**AVIS RELATIF À LA PROTECTION
CONTRE LES EVENTUELS EFFETS NOCIFS ET NUISANCES
PROVOQUÉS PAR LES RAYONNEMENTS NON IONISANTS
GÉNÉRÉS PAR DES ANTENNES ÉMETTRICES STATIONNAIRES**

Commune : ASSESSE - Exploitant : PROXIMUS

Référence exploitant : 83MIA_00

Rapport n° 36 / 2024

Figure 2 : Vue en plan des installations d'antennes dans un rayon de 300 mètres autour de l'installation faisant l'objet de la demande d'avis

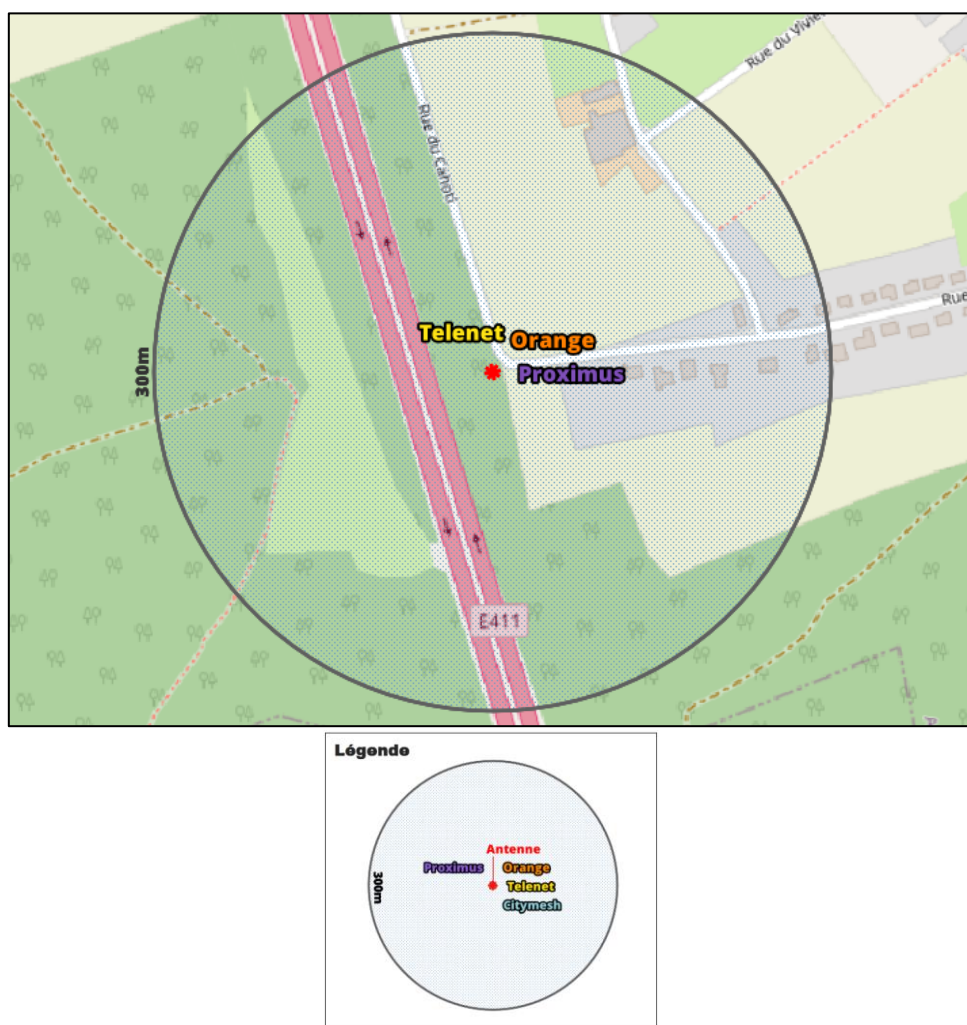
Compte tenu du nombre d'installations localisées dans la figure 2, il apparaît que l'intensité du rayonnement électromagnétique généré, dans les lieux de séjour situés à proximité de l'installation référencée dans le paragraphe 2, par l'ensemble des antennes émettrices stationnaires de l'ensemble des exploitants du même site d'antennes émettrices stationnaires respecte la limite fixée à l'article 4, § 2 du décret.
